<b>Notat</b>	Prosjektnummer: 1022	Prosjekt: Aune Massedeponi, Klæbu.
Forfatter: Arnstein Watn	Sign: 	Date: 2016-07-12
Oppdragsgiver: Forset Grus AS v/Ole Arild Haugum	Referanse: Oppdragsbekreftelse datert 2016-05-24

Watnconsult AS er engasjert for å gjennomføre uavhengig geoteknisk kontroll/tredjepartskontroll av grunnundersøkelsene og de geotekniske vurderingene fra GeoMidt AS. Grunnlaget for den uavhengige gjennomgangen er revidert notat med resultat av grunnundersøkelser og geotekniske vurderinger fra GeoMidt AS datert 2016-07-07. I forbindelse med den uavhengige kontrollen er det gjennomført flere møter med GeoMidt AS som også har foretatt supplerende grunnundersøkelser og geotekniske vurderinger som inngår i grunnlaget for dette notatet.

Figur 3 Terrengprofil av massedeponi ut mot Sunddalen

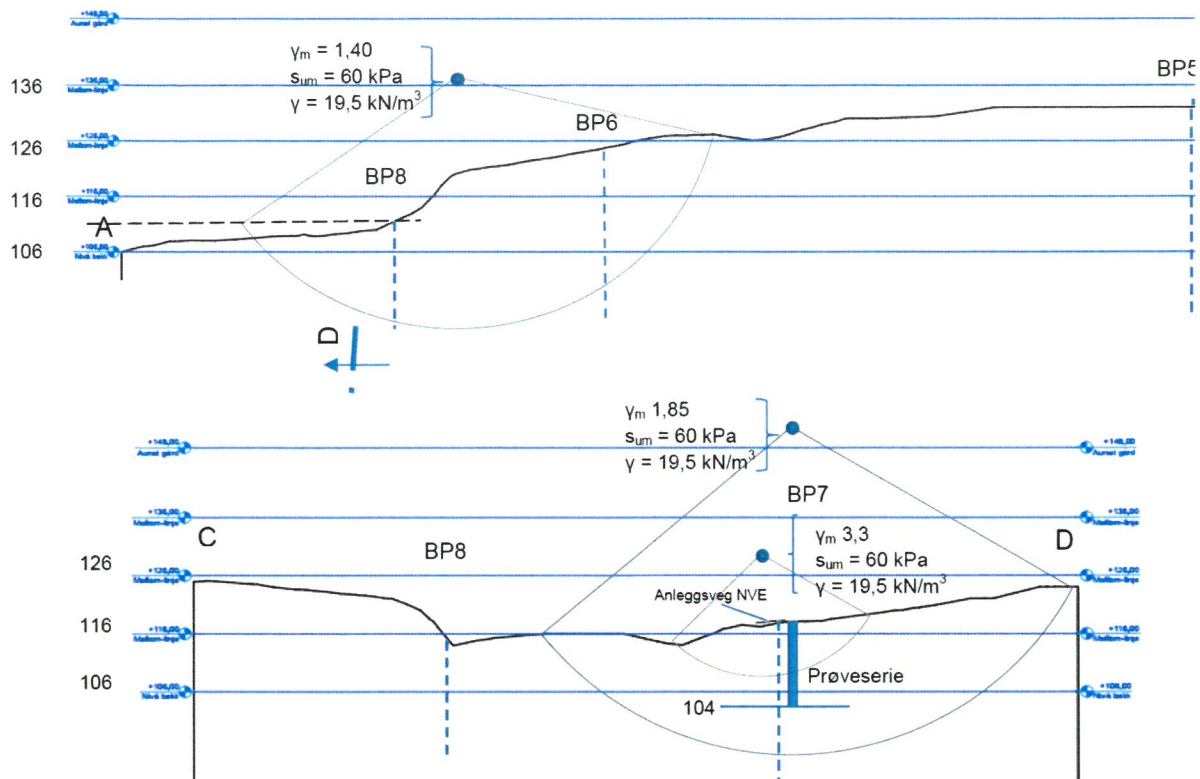
Det er gjennomført stabilitetsberegninger i to profiler i SV – ut mot Sunndalen, de aktuelle profilene er vist i Figur 3. Stabilitetsberegningene på effektivspenningsbasis er utført med en antatt gjennomsnittlig skjærstyrke,  $S_{um}$  på 60 kN/m<sup>2</sup>. Stabilitetsberegningene på totalspenningsbasis viser tilfredsstillende stabilitet,  $\gamma_m$  på hhv 1,4 og 1,85 for dagens situasjon. For å sikre tilfredsstillende sikkerhet er det avgjørende at det sikres mot inngrep eller erosjon som kan utløse initialskred i området ut mot Sunndalen.

*Vi er enig i at den kritiske problemstillingen i forhold til stabilitet er knyttet til stabiliteten av deponiet ut mot Sunndalen. Det er potensielt kvikkleire i dybden inn under deponiet så et potensielt initialskred kan medføre progressiv bruddutvikling for området inn i dalen. Vurderingen av karakteristisk udrenert skjærstyrke for stabilitetsberegningene er etter vår vurdering satt forholdsvis høyt. Det er imidlertid ikke funnet kvikkleire ved sonderingene i det mest kritiske snittet (profil B-C). Det er heller ikke gjort egne beregninger av stabiliteten på effektivspenningsbasis men ut fra at den kritiske problemstillingen er knyttet til initialskred ut mot Sunndalen er totalspenningsanalyse vurdert å være tilfredsstillende som grunnlag for vurdering av stabiliteten.*

*Ut fra dette vurderer vi at sikkerheten er tilfredsstillende dokumentert for dagens situasjon i forhold til stabilitet av deponiet. Det forutsettes at området sikres mot erosjon ut mot Sunndalen.*

Det forutsettes at det sikres mot inngrep eller erosjon som kan utløse initialskred i området ut mot Sunndalen.
